Stadium: **MATERIAŁY DO ZGŁOSZENIA ROBÓT NIEWYMAGAJĄCYCH POZWOLENIA NA BUDOWĘ**

Zamierzenie budowlane : **PRZEBUDOWA SKRZYŻOWANIA ULIC KOCHANOWSKIEGO, CZEREMCHOWEJ I KALINOWEJ W SKARYSZEWIE**

Dotyczy: opinii w zakresie projektowanej „Przebudowy skrzyżowania ulic Kochanowskiego, Czeremchowej i Kalinowej w Skaryszewie".

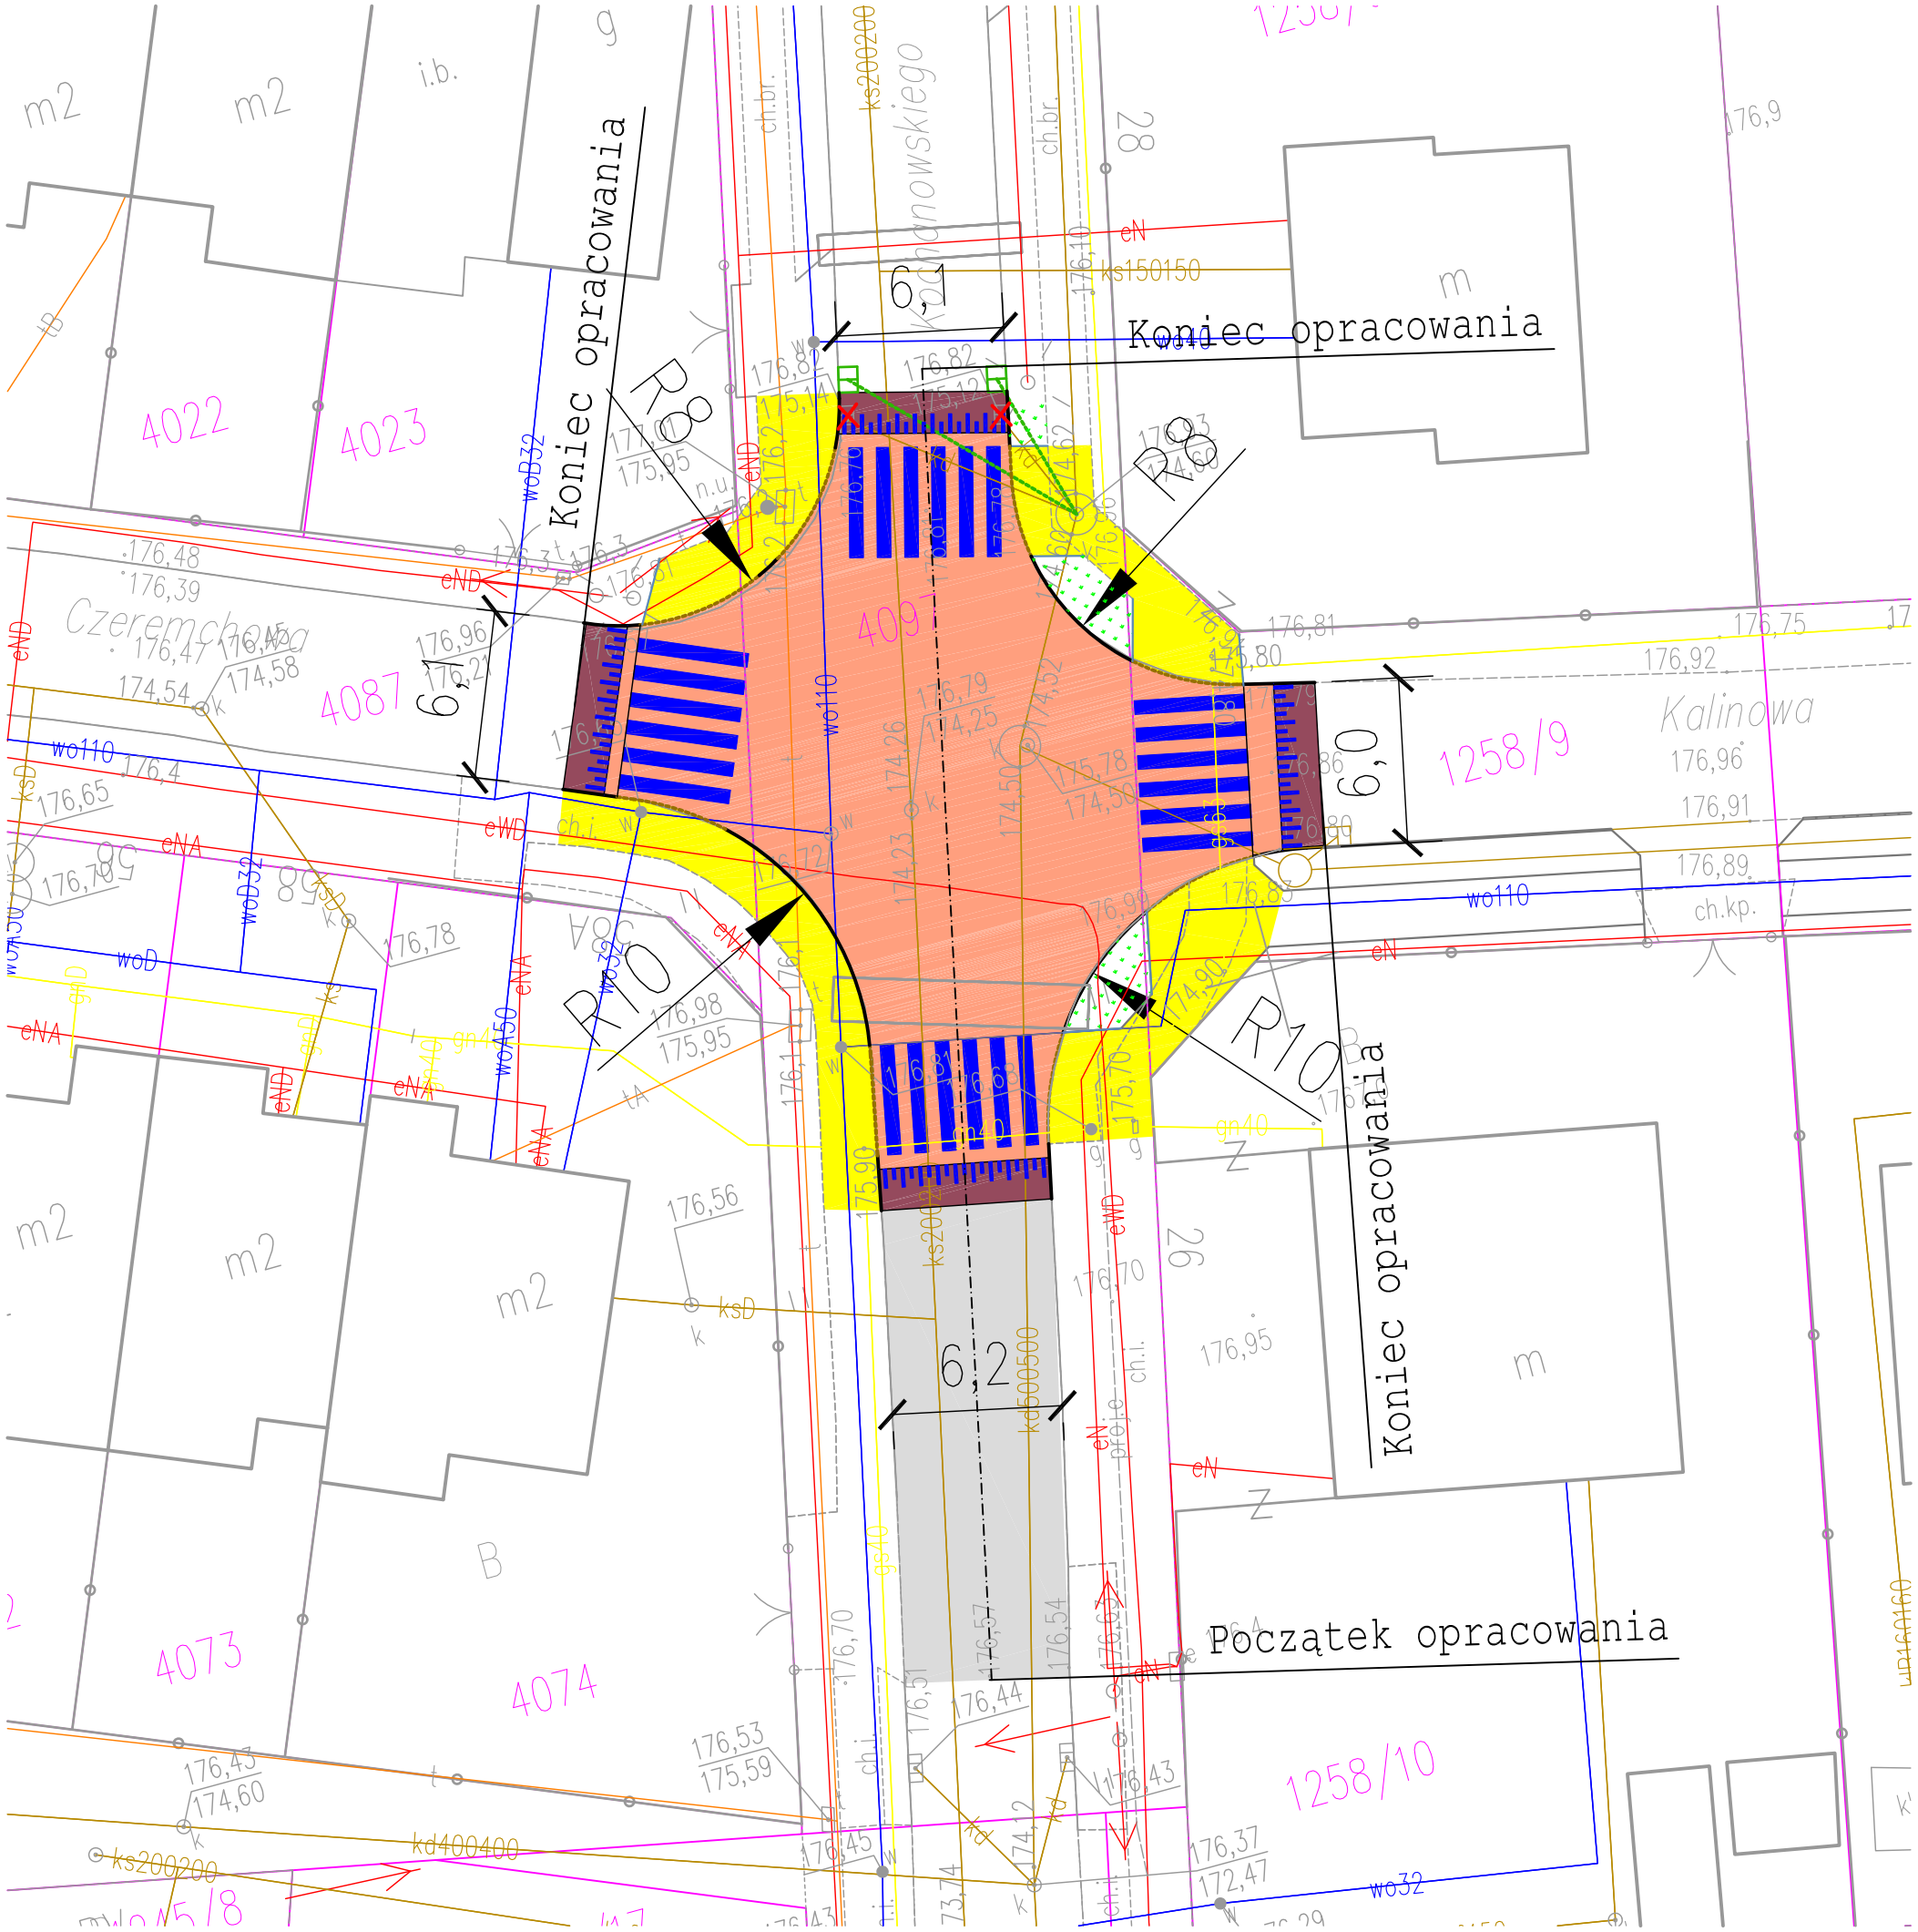
- ze względów bezpieczeństwa ruchu drogowego oznakowanie przejścia dla pieszych (w szczególności na wlotach podporządkowanych dróg) powinno się wyznaczać w odległości nie mniejszej niż 5m od krawędzi jezdni drogi z pierwszeństwem. Zaleca się w związku z tym wydłużenie powierzchni wyniesienia skrzyżowania i odsunięcie przejścia dla pieszych po północnej stronie ul. Kochanowskiego. Po analizie przedstawionych materiałów uznaję że rozwiązanie takie poza względami bezpieczeństwa spowoduje także odsunięcie studni wpustowej kanalizacji deszczowej, która obecnie zlokalizowana jest w prawym śladzie pojazdu dla użytkowników posesji na dz. nr ewid. 4023,

- proszę rozważyć nie wyznaczanie dodatkowego przejścia dla pieszych po stronie zachodniej proj. skrzyżowania, przez ul. Czeremchową (posiada ona obecnie jednostronny chodnik a dojście po stronie północnej do przejścia z uwagi na zawężony chodnik i obniżony krawężnik może nie zapewnić wystarczającego poziomu bezpieczeństwa).

Ze względu, że obecnie na każdym wlocie zlokalizowane są przejścia dla pieszych uznano, że likwidacja przejścia na wlocie ul. Czeremchowej jest nie wskazana zarówno ze względów bezpieczeństwa, jak również faktu, że stanowi ono przedłużenie ciągu pieszego oraz negatywnego odbioru mieszkańców przyzwyczajonych do aktualnych zasad poruszania się w obrębie skrzyżowania.
